資料 3-①

2020 年 9 月 18 日
関西電力株式会社

コメント回答資料

(東京電力福島原子力発電所の事故に伴うフォールアウトの影響について) Rev.1

図 1 環境モニタリングデータ等による施設分類の考え方（概念図）

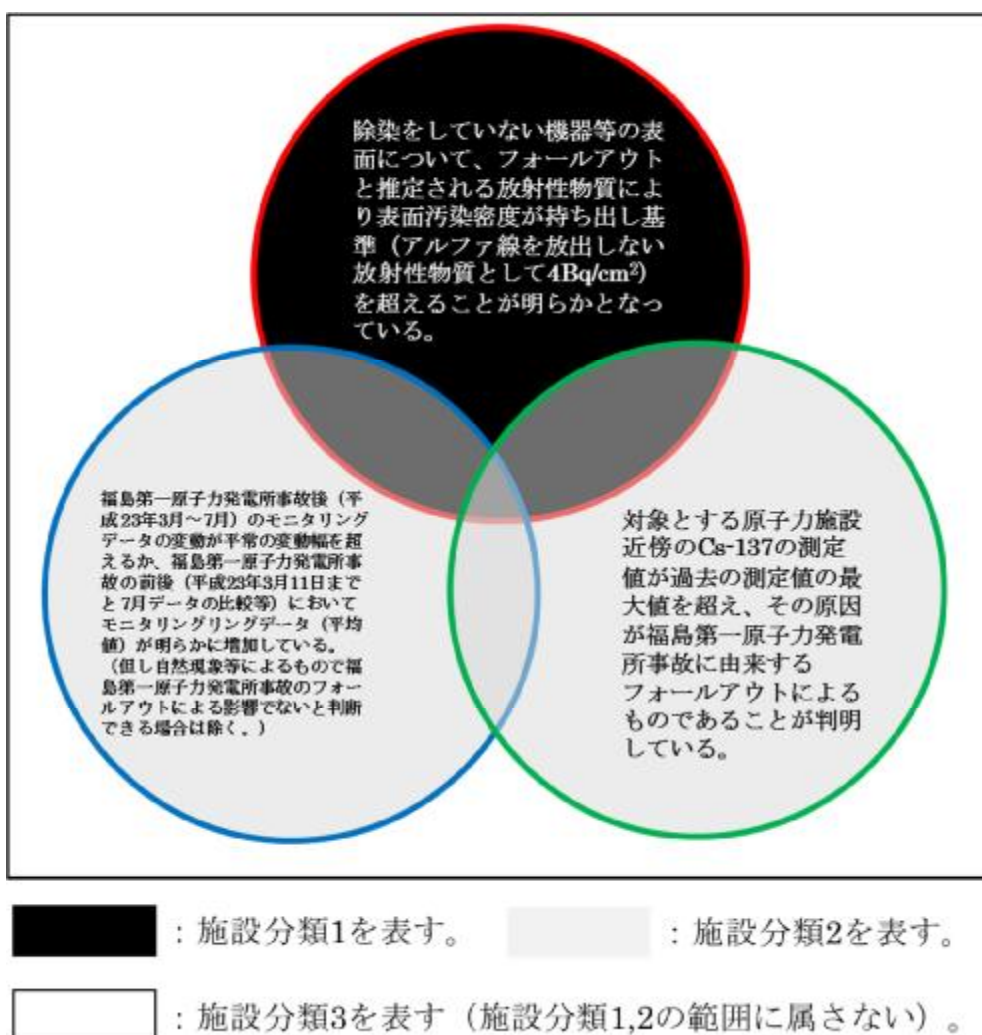
コメント No.	日付	コメント内容
1	6/15	東京電力福島原子力発電所の事故に伴うフォールアウトについて、周辺の環境測定結果を踏まえて説明すること。
17	7/31	ガイドライン・JNES レポートに紐づけて、試料採取方法、測定場所の設定の考え方等について説明すること (Cs-137 で校正していることや、BG 相対誤差 (r1) についても説明すること)。

東京電力株式会社福島第一原子力発電所事故に伴うフォールアウトの影響を確認するにあたり、試料採取箇所及びサンプル採取数を決定するために、JNES-RE レポート「東京電力株式会社福島第一原子力発電所事故に伴うフォールアウトの影響の有無を判断する測定方法の検討」(以下、「JNES-RE レポート」という。)に基づき、大飯発電所のフォールアウトによる汚染状況を考慮した施設分類を行った。図 1 に JNES-RE レポートにおける環境モニタリングデータ等による施設分類の考え方を示す。
